Superintendencia del Medio Ambiente
Gobierno de Chile

INFORME TÉCNICO DE FISCALIZACIÓN AMBIENTAL

PROYECTO INDUSTRIAL MOLINERÍA DE CEMENTOS

DFZ-2022-1276-V-RCA

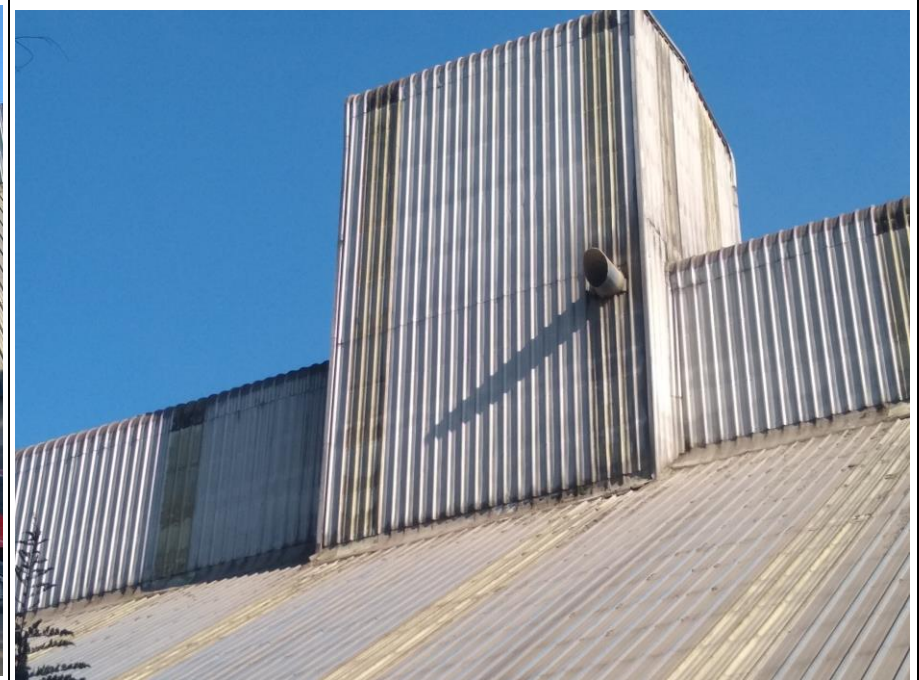
En el sector sur del galpón, donde se ubica un portón de ingreso, existe estructura metálica con malla raschel. Esta malla se aprecia con abundante material particulado adherido y retenido, que evidencia la cantidad de emisiones fugitivas de material particulado por este sector del galpón, al igual que la superficie vertical del portón de ingreso al mismo galpón.

Al realizar el recorrido por la cara oriente del galpón, por el sector habilitado para la entrada de camiones, se constató la existencia de un ducto que se encontraba emitiendo al exterior material particulado sin control. Este ducto cuenta con las coordenadas UTM (261.050 E; 6.274.211 N) (Fotografías N°9 y N°10), y consultado al titular por esta emisión, señaló que corresponde a la salida del sistema de filtros existentes en ese sector del galpón. Sin embargo, el proyecto con RCA no contempla ningún ducto o chimenea con descarga directamente a la atmósfera que se ubica al interior del galpón de Clinker, por lo tanto esta situación no fue considerada en la evaluación y correspondería a una modificación no informada por el titular, por lo que los balances de masa remitidos por el titular estarían subestimados.

Figura 2 - Concentración promedio mensual de MP-10, Estación San Juan

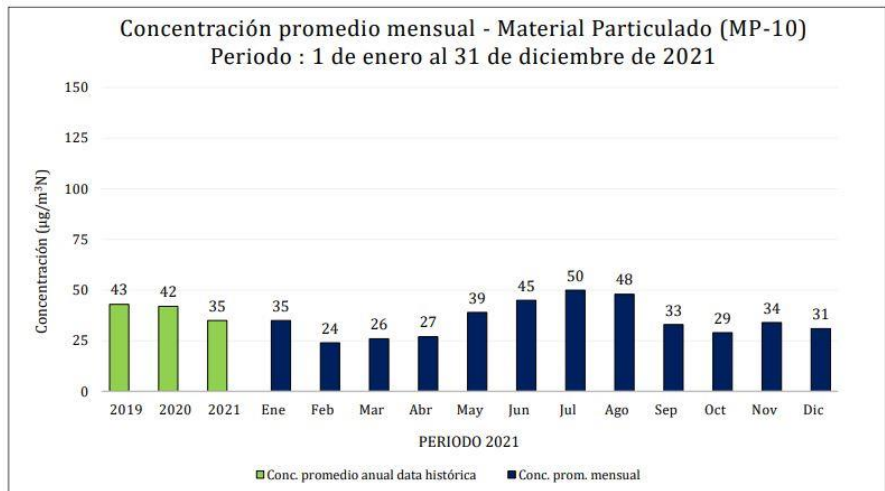
- Con relación a los valores promedios de 24 horas, durante el período 2021, el valor del percentil 98 fue de 45 (ug/m3N), lo que representa un 90% de la norma (50 ug/m3N), situación que indicaría una condición de latencia.
- La concentración anual calculada como promedio aritmético de los últimos tres años calendario consecutivos (2019 al 2021) fue de 15 (ug/m3N), valor que no supera el límite máximo establecido en el D.S. N° 12/11.
- A partir del gráfico de promedios de los últimos períodos, presentados, se puede observar que los promedios anuales han ido en aumento desde el año 2018, llegando a un promedio trianual para el período (2019 al 2021) de 15 (ug/m3N).

Si bien durante el año 2021 los monitoreos realizados evidencian como referencia que sus valores estarían por bajo los límites de las normas de calidad del aire por material particulado MP10 y MP2,5 el percentil 98 para MP2,5 presenta un nivel importante de interés a considerar, toda vez que su valor corresponde al 90% del valor de la norma.
